Title - Sujet RENOUVELLEMENT DES GROUPES ÉLECTROG	
Solicitation No. - N° de l'invitation F7049-160220/B	Amendment No. - N° modif. 003
Client Reference No. - N° de référence du client F7049-160220	Date 2016-11-04
GETS Reference No. - N° de référence de SEAG PW-\$\$ML-044-26020	
File No. - N° de dossier 044ml.F7049-160220	CCC No./N° CCC - FMS No./N° VME
Solicitation Closes - L'invitation prend fin at - à 02:00 PM on - le 2016-11-23	
Time Zone Fuseau horaire Eastern Standard Time EST	
F.O.B. - F.A.B.	
Plant-Usine: <input type="checkbox"/> Destination: <input type="checkbox"/> Other-Autre: <input type="checkbox"/>	
Address Enquiries to: - Adresser toutes questions à: Aussant, Marc	Buyer Id - Id de l'acheteur 044ml
Telephone No. - N° de téléphone (819) 420-2906 ()	FAX No. - N° de FAX (613) 889-4254
Destination - of Goods, Services, and Construction: Destination - des biens, services et construction:

**LETTER OF INTEREST AND QUALIFICATION FOR THE CCGS HEMTY 1100 CLASS PROPULSION GENERATORS
REPLACEMENT WITH ASSOCIATED ENGINEERING CHANGES (EC), INTEGRATION AND INSTALLATION PACKAGES**

QUESTIONS & ANSWERS/QUESTIONS ET RÉPONSES

LOI&Q / LI&Q : F7049-160220/B

Alco Gen Set
Outline.pdf

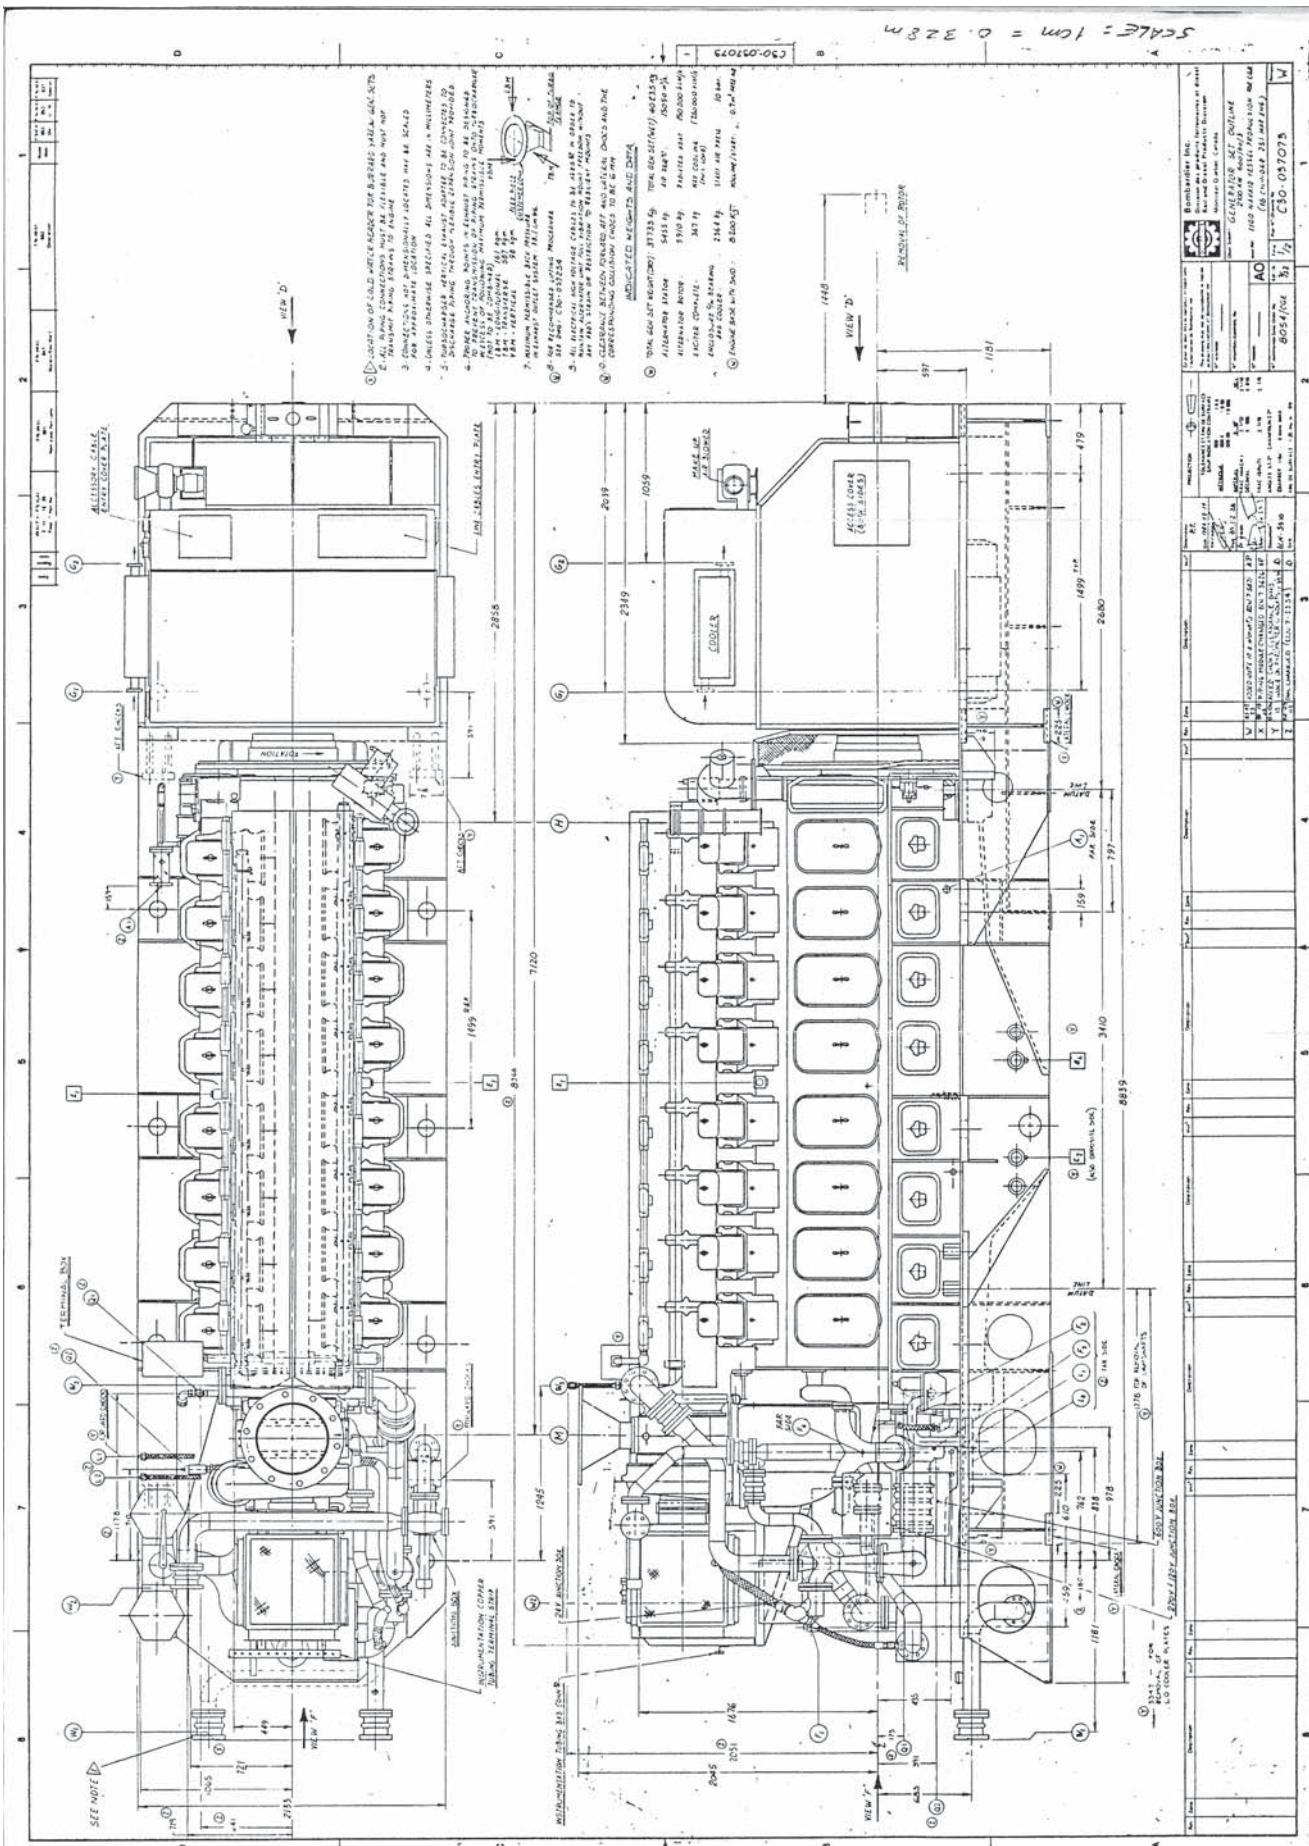
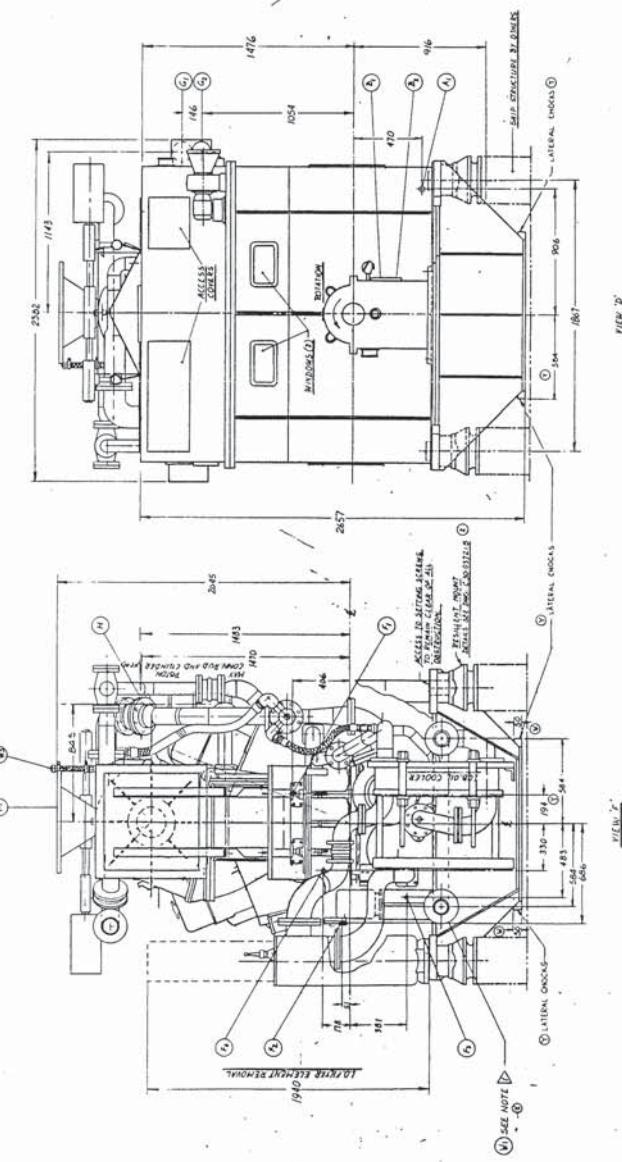
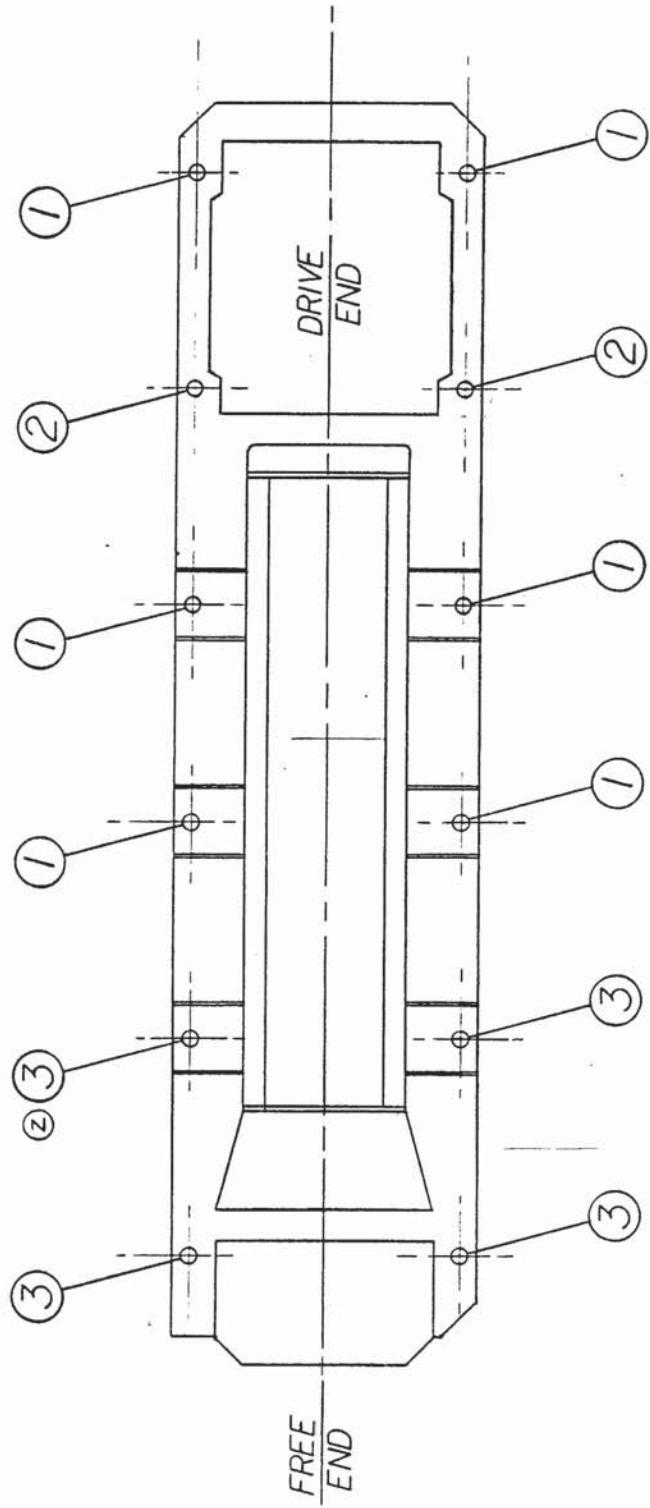
Q#	Ref	Date Reçu / Date Rec'd	Question / Question	Réponse / Answer	Date répondu / Replied date
4E 4F	LOI - SOW article 6.4.1 LI - EDT article 6.4.1	2016-10-28	Section 6.4.1 How is the Height dimension measured? Is it from the double bottom or the deck above, with or without the bedplate?	The Height dimension is derived from the Alco Gen Set Outline drawing (attached).	2016-10-31
